大型トラックの動力伝達装置（機械式自動変速機制御ユニット）のリコールについて

リコール届出番号3029

平成24年10月4日、UDトラックス株式会社は下記のリコールを国土交通大臣に届け出しました。

改善箇所説明図

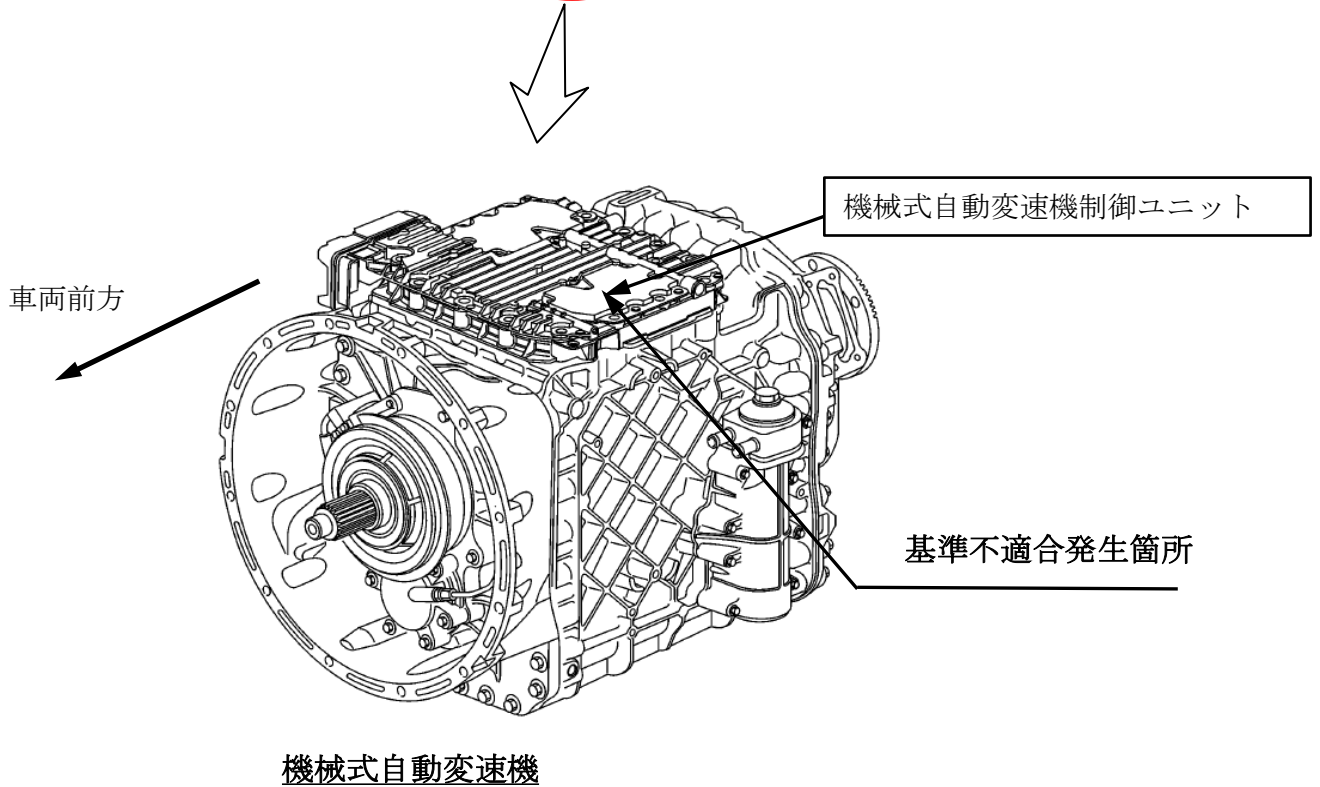
機械式自動変速機の制御ユニットのプログラムが不適切なため、アクセルペダルを踏んでおらず、かつ微速走行時に自動変速制御（シフトアップ）が開始されることがある。そのため、当該変速制御に伴い、エンジントルク不足を解消するためにエンジン回転が上昇することから、運転者が意図せず速度が増加するおそれがある。

全車両、機械式自動変速機の制御ユニットのプログラムを書き換える。

注： 内は、プログラムを書き換える部品を示す。

識別：機械式自動変速機の制御ユニットに、黄色ペイントを塗布する。
